Verkeersveiligheidsaudit Fase 1

A7/N7 Ring Zuid Groningen

Tracé Besluit

Opdrachtgever	Aanpak Ring Zuid
Datum	26 november 2015
Type document	Eindrapportage
Kenmerk	15-RIJ1510211-VVA-001-v1.0
Status	Definitief

TRACÉBESLUIT
A7/N7 Zuidelijke Ringweg Groningen Fase 2
Kaart 02 - Rijksweg 7 - hm 194.3 - hm 195.2
Schaal 1:2.500 - september 2014

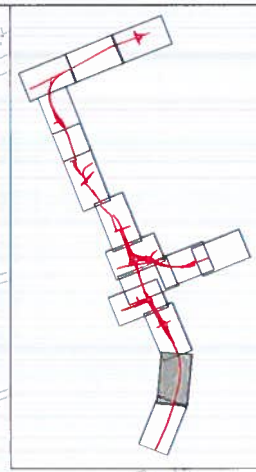
Tek.nr.	Nr.	Beschrijving van het probleem	Oplossingsrichting	Ernst
01 02	1.4.3	De invoegstrook vanaf de aansluiting Hoogkerk richting Groningen is vanwege de dubbele doorgetrokken streep over langere lengte geen herkenbare situatie voor de weggebruiker. De kans is aanwezig dat invoegend verkeer deze doorgetrokken strepen negeert, zeker bij congestie op de afrit verderop. Daarbij kan bij bestuurders op de naast gelegen rijbaan een schrikreactie ontstaan, waardoor deze abrupt afremmen of van rijstrook wisselen met verhoogde kans op flank- of kopstaart aanrijdingen tot gevolg.	Herkenbare situatie creëren of een fysieke scheiding toepassen.	A
04	1.4.4	(Vracht)verkeer vanaf Laan Corpus den Hoorn richting Ring West moet over een kort weefvak wisselen van rijstrook en daarna een 2-strooks slingerende verbindingsweg volgen in het Vrijheidsplein. Het rijzicht is zeer beperkt en er is een verbod op het wisselen van rijstrook in de te krappe horizontale boog. De kans is groot dat verkeer alsnog in de boog van rijstrook gaat wisselen door de beperkte gelegenheid om nog voor de boog de juiste rijstrook te vinden. Doordat de grootste verkeersstroom zich op linker rijstrook bevindt zal de verleiding groot zijn om de relatief laag belaste rechterrijstrook als inhaalstrook te gebruiken. Paniekreacties zijn hier als gevolg van de slechte zichtomstandigheden niet uitgesloten, waarbij verkeer op de andere rijstroken wordt gehinderd of geraakt in de flanken.	Verkeer eerder op juiste rijstroken dirigeren en bogen aanpassen aan doorstroming en reële snelheden. Korte eerste krappe rechtsdraaiende boog voorkomen.	EA

1.4.3

Kaart 03 - Rijksweg 7 - hm 195.2 - hm 196.15

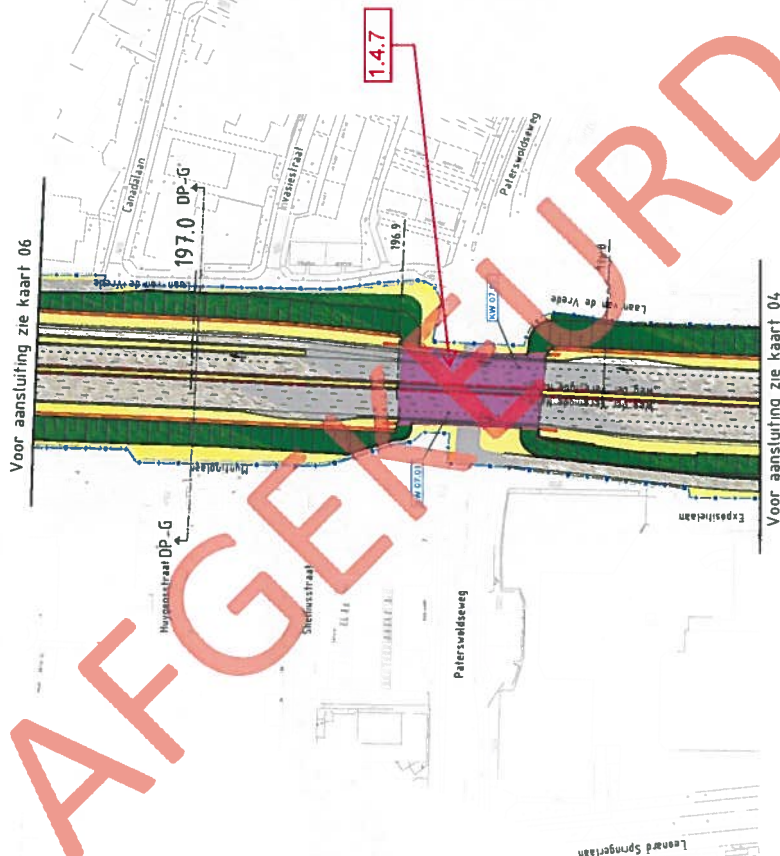
Tek.nr.	Nr.	Beschrijving van het probleem	Oplossingsrichting	Ernst
03	1.4.16	<u>Toerit Laan Corpus den Hoorn richting Ring West en A7 Hoogezand</u> Beide toeritten zijn over de eerste meters gecombineerd. De toerit naar de A7 slaat zeer abrupt linksaf zonder dat er sprake is van een linksafstrook. De situatie zal leiden tot plotselinge remacties omdat er te weinig tijd is voor het maken van de juiste keuze voor de vervolgroute terwijl een deel van het verkeer juist bezig is snelheid te maken. Hierdoor ontstaat een verhoogd risico op kopstaart aanrijdingen.	Onderzoek de mogelijkheid een linksafstrook toe te passen met hoge bewegwijzering voor een optimale geleiding.	A

1.4.16

1.5.2

TRACÉBESLUIT
A7/N7 Zuidelijke Ringweg Groningen Fase 2
Kaart 05 - Rijksweg 7 - hm 196.75 - hm 197.05
Schaal 1:2.500 - september 2014

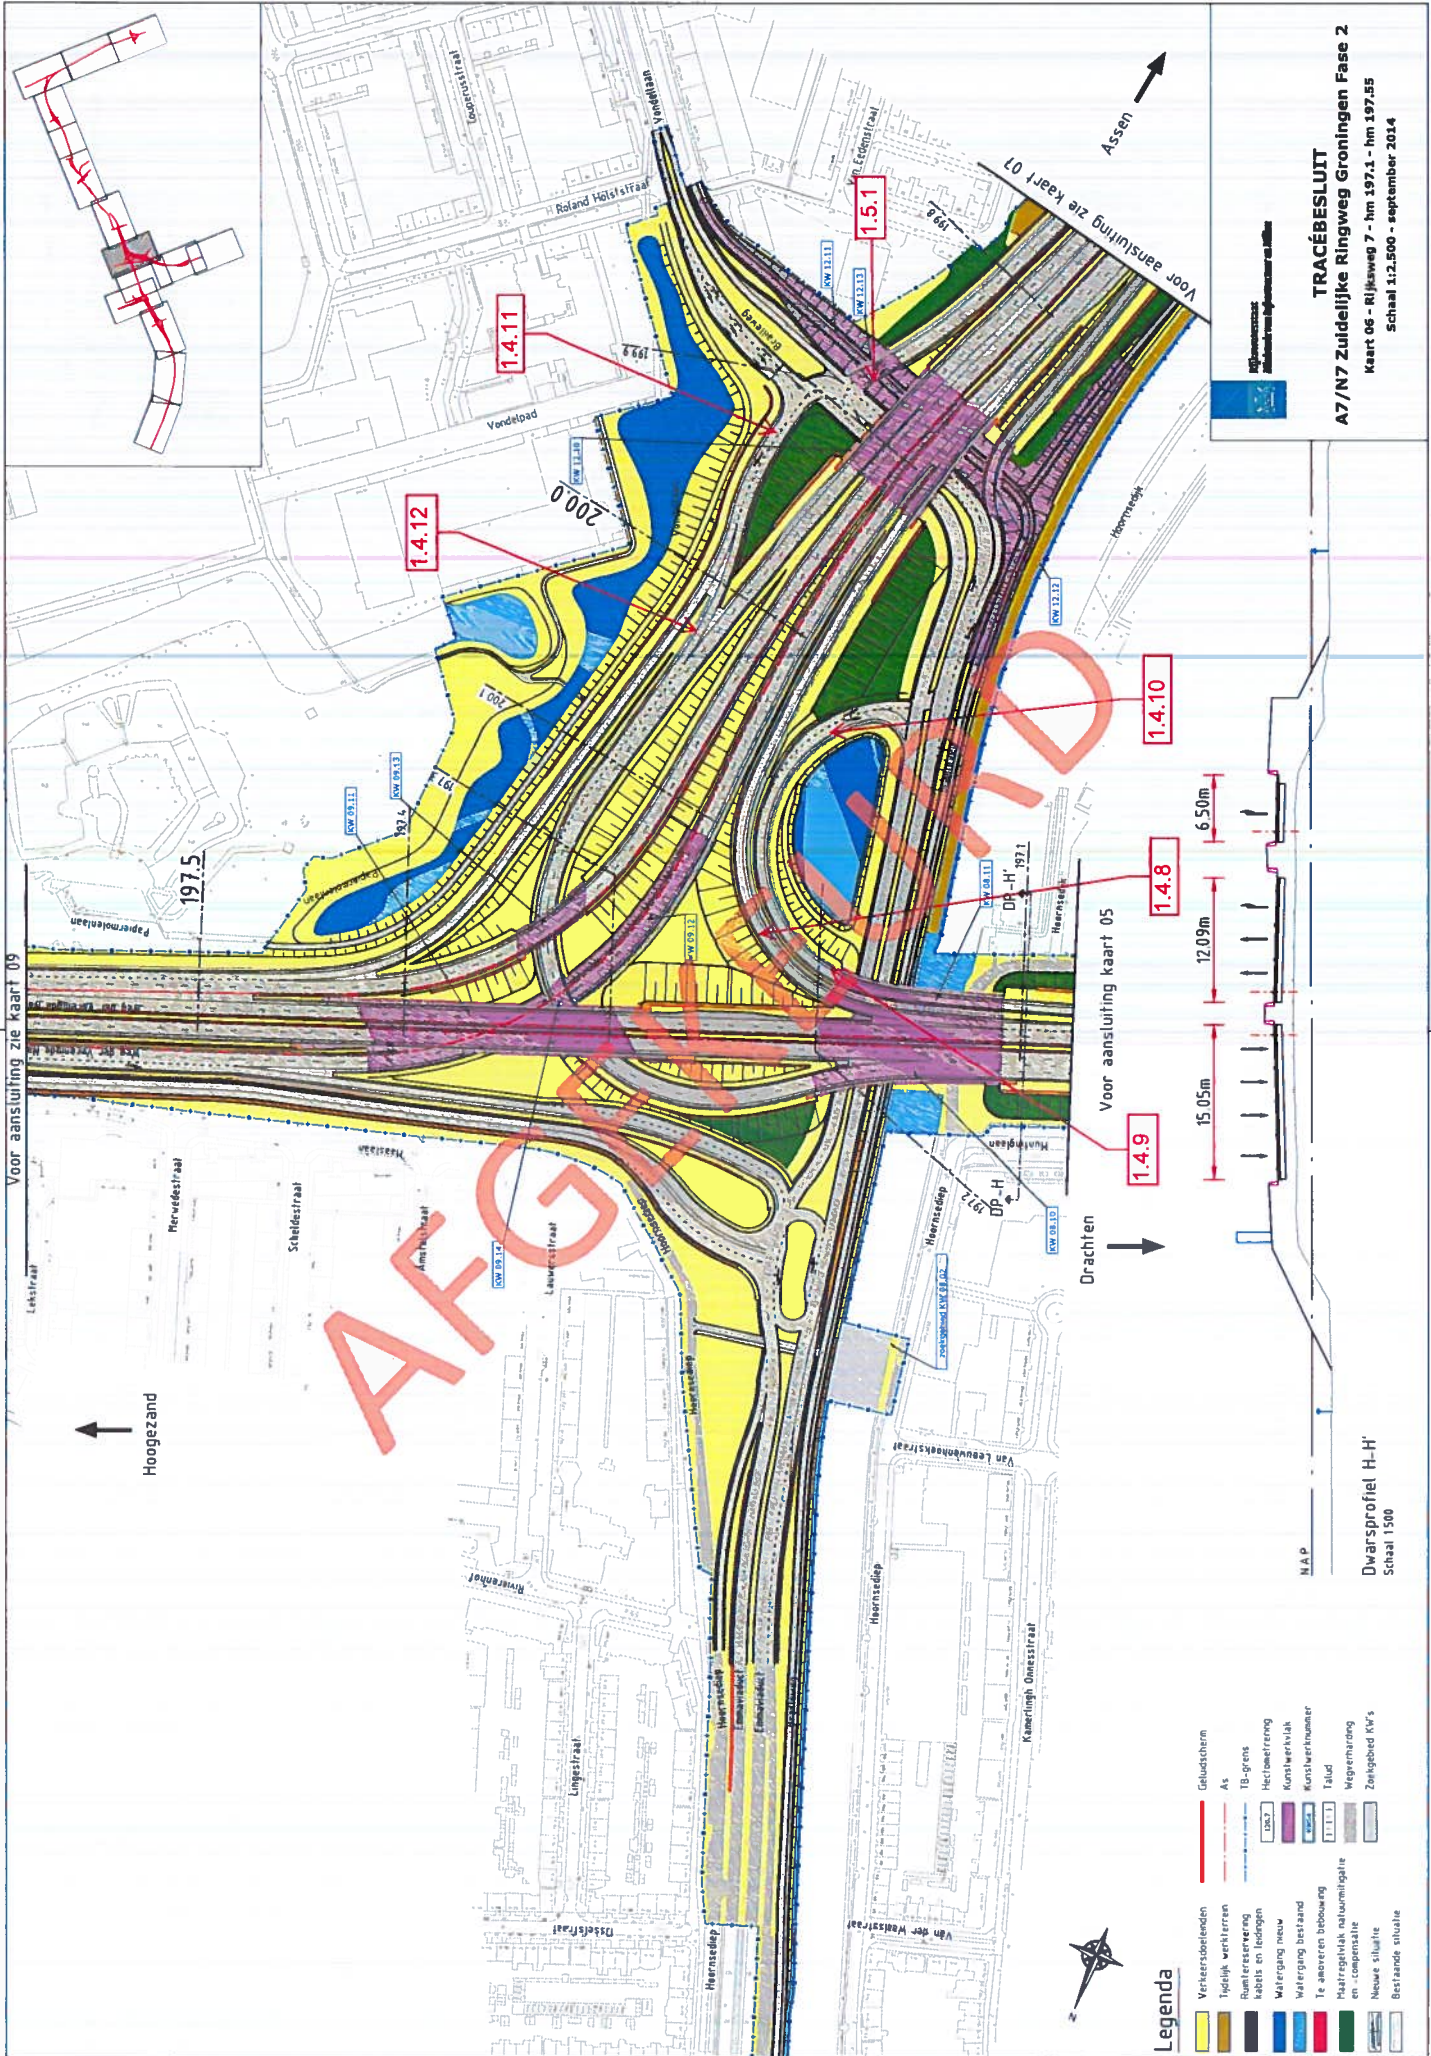
06	1.4.8	De verbindingsweg in het Julianaplein vanuit de A7 Drachten naar de A28 is gesitueerd na een topboog waardoor deze slecht en pas laat zichtbaar is. De verbindingsweg ligt in het verlengde van een afvallende rijstrook waarbij slechts beperkt lengte is voor snelheidsafbouw. Er is een aanzienlijke kans dat het verkeer met te hoge snelheid de boog inrijdt en daardoor van de weg geraakt.	Onderzoek de mogelijkheden om het zicht op het verloop van de verbindingsweg te verbeteren.	A
06	1.4.9	De afrit Centrum vanuit de richting A7 Drachten is gesitueerd na een topboog, waardoor deze slecht zichtbaar is en met name moeilijk is in te schatten voor motorrijders. Bovendien zal de weggebruiker door de rechtstand na het puntstuk geneigd zijn om de snelheid hoog te houden en daardoor met een te hoge snelheid de boog in te rijden. Het gevolg is dat weggebruikers van de weg kunnen geraken.	Onderzoek de mogelijkheden om het zicht op het verloop van de afrit te verbeteren.	A

Tek.nr.	Nr.	Beschrijving van het probleem	Oplossingsrichting	Ernst
06	1.4.10	Op de afrit Centrum vanuit A7 Drachten (Brailleweg): - is weinig opstelruimte voor het verkeer beschikbaar, - ervaart de weggebruiker een verzwaarde rijtaak door het doorrijden van een boog en tegelijkertijd afremmen, - moet de weggebruiker tijdens deze verzwaarde rijtaak verkeersborden lezen om zijn richting te kiezen, - en is er door het verloop in hoogte van de afrit beperkt zicht. Deze combinatie van factoren verhoogt het risico op kop-staart botsingen doordat het uitvoegend verkeer vanaf de A7 achterop stilstaand verkeer rijdt.	Onderzoek de mogelijkheden om het zicht op het verloop van de afrit te verbeteren. Onderzoek de mogelijkheid om de opstelcapaciteit te vergroten.	A
06	1.4.11	Verkeer vanaf de Vondellaan/Brailleweg richting de Ring Zuid heeft zeer weinig tijd en ruimte om goed positie te kiezen voor de vervolgkeuze in westelijke dan wel oostelijke richting. Voor de belangrijkste ontsluiting van Groningen Centrum naar het hoofdwegennet is het korte weefvak veel te kort. Gezien de hoge verkeersintensiteit zal een plotselinge gedwongen rijstrookwisseling zowel de verkeersafwikkeling verstoren als het risico op flankongevallen verhogen.	Verkeer vroegtijdig geleiden voor de richtingen A7 West dan wel A7 Oost.	EA

1.4.10

1.4.8

1.4.9

A7/N7 Zuidelijke Ringweg Groningen Fase 2
Kaart 06 - Rijksweg 7 - hm 197.1 - hm 197.55
Schaal 1:2.500 - september 2014

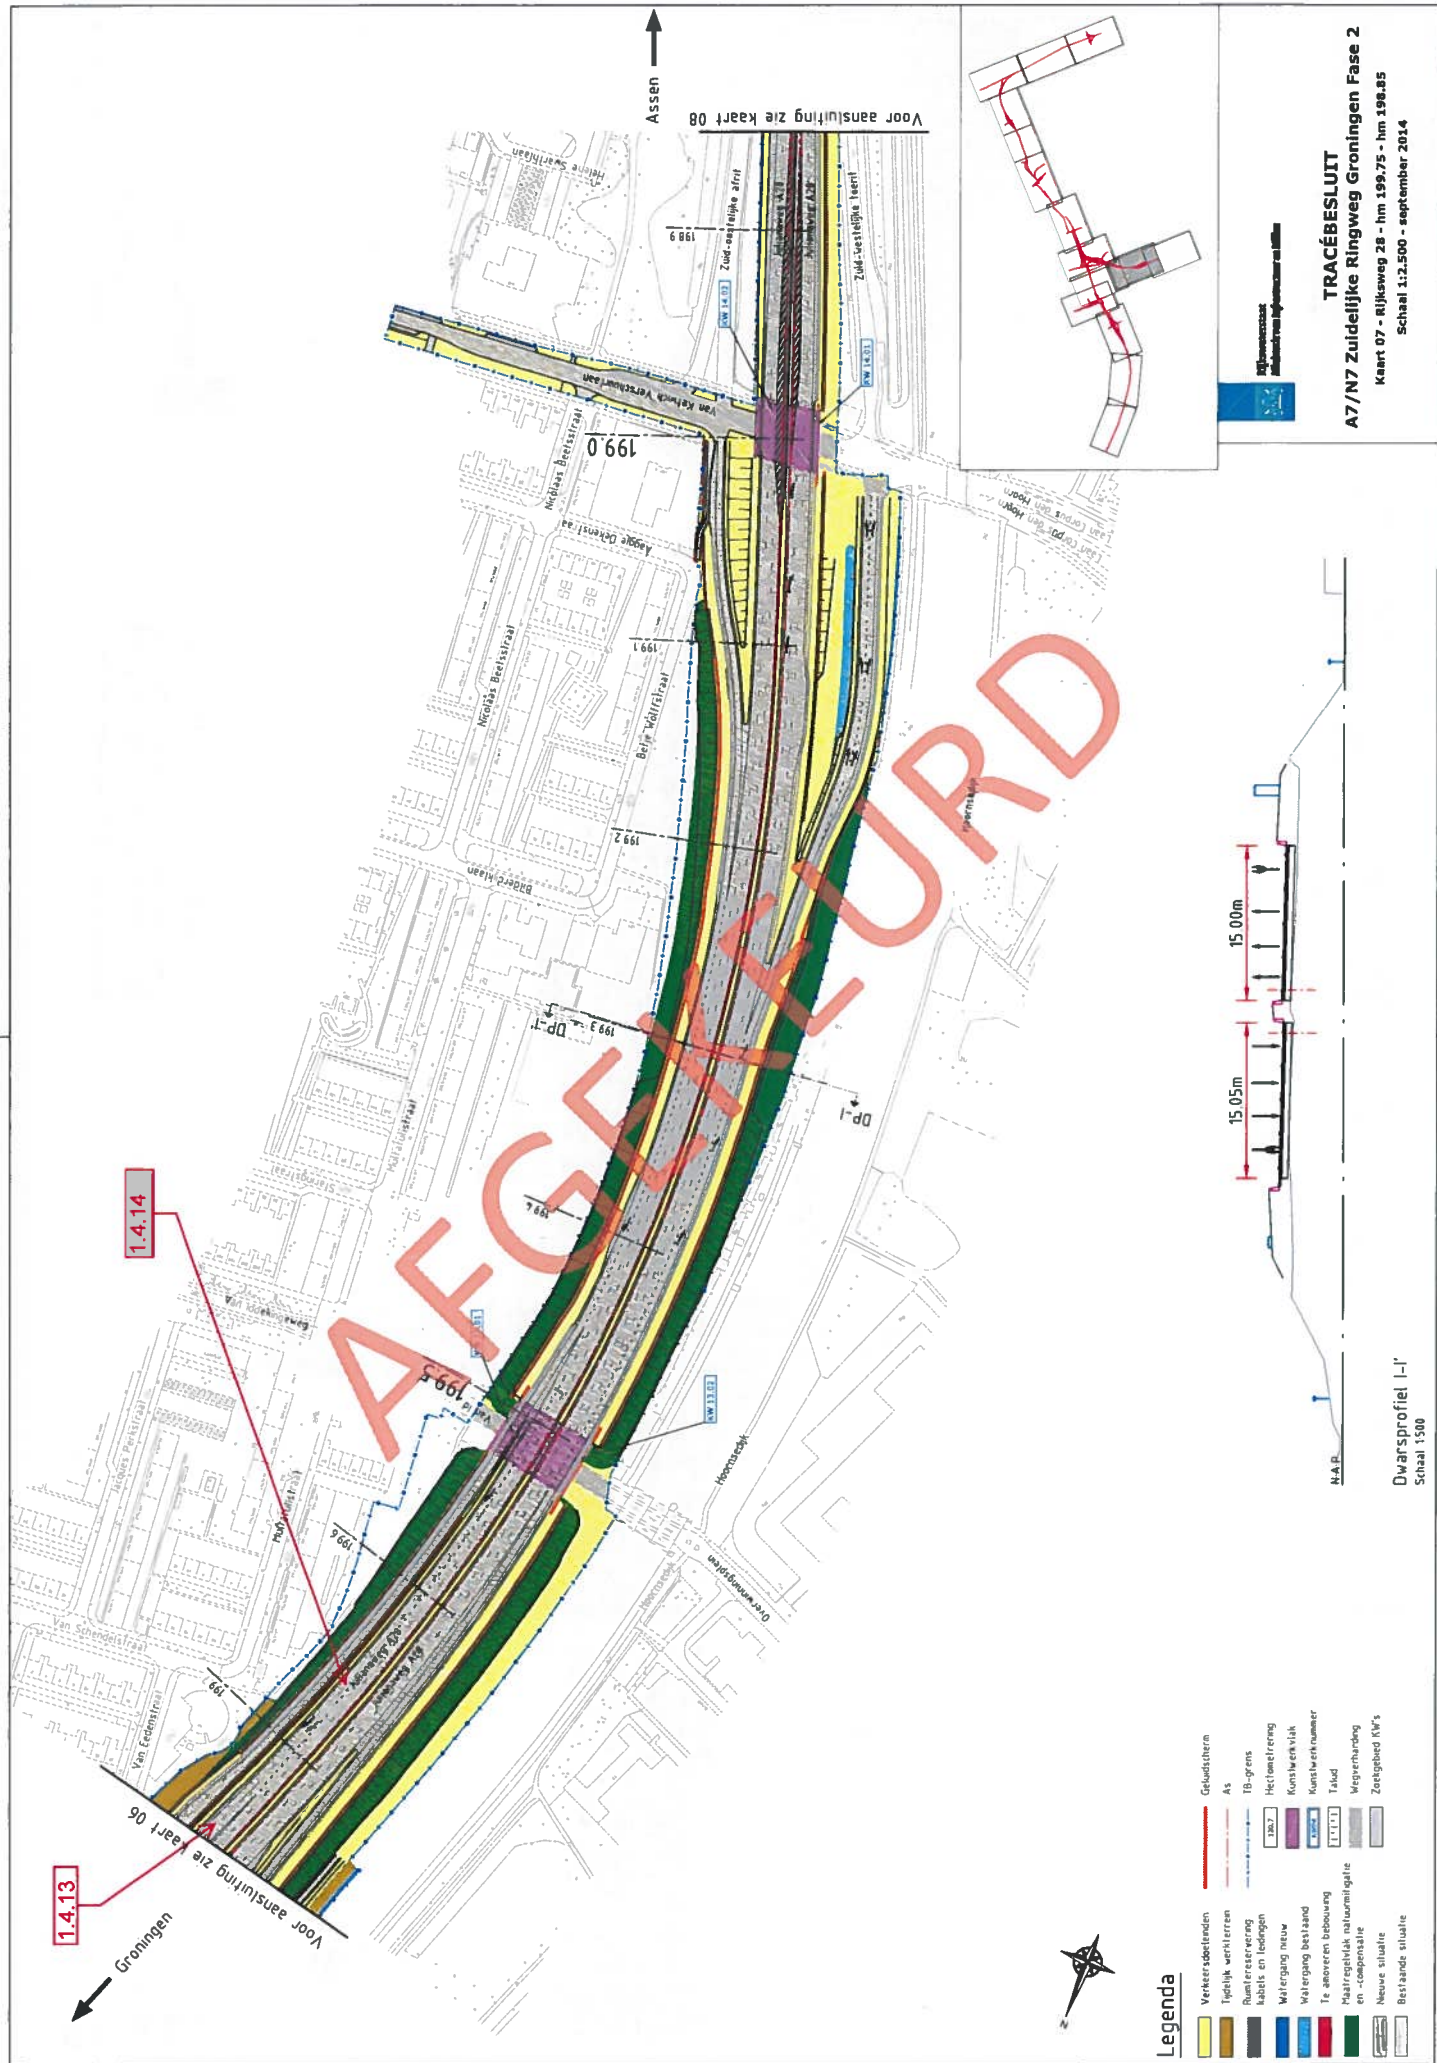
Tek.nr.	Nr.	Beschrijving van het probleem	Oplossingsrichting	Ernst
07	1.4.13	Verkeer vanuit de richting A28 Assen richting N7 Drachten, moet rechts afsplitsen om vervolgens met een linksdraaiende boog de route richting het westen te vervolgen. De initiële beweging naar rechts strookt niet met het oriëntatiegevoel. Daarnaast splitst de stroom met de hoogste intensiteit zich af met een taper afsplitsing. Hierdoor concentreert zich veel verkeer op de rechter rijstroken en treedt hier veel turbulentie op.	Onderzoek de mogelijkheden van voor de weggebruiker logische verkeersbewegingen en optimale verdeling van het verkeer over de rijstroken.	A
07 13	1.4.14	Verkeer vanuit de richting Assen op de A28 richting N7 Drachten kan middels een taper uitvoeging de verbindingsweg oprijden. Deze oplossing is ook toegepast ter hoogte van het weefvak tussen N7 en A7 richting Hoogezand. Een taper uitvoeging is niet gewenst omdat verkeer dat op de uitvoegstrook ter hoogte van het puntstuk alsnog naar de linkerrijstrook wisselt, (om bijvoorbeeld een vrachtauto in te halen) kan kruisen met op dat moment uitvoegend verkeer. De kans op gevaarlijke manoeuvres en ongevallen is bij deze oplossing groot.	Bij voorkeur een dubbelstrooks uitvoeger toepassen.	A

1.4.13

1.4.14
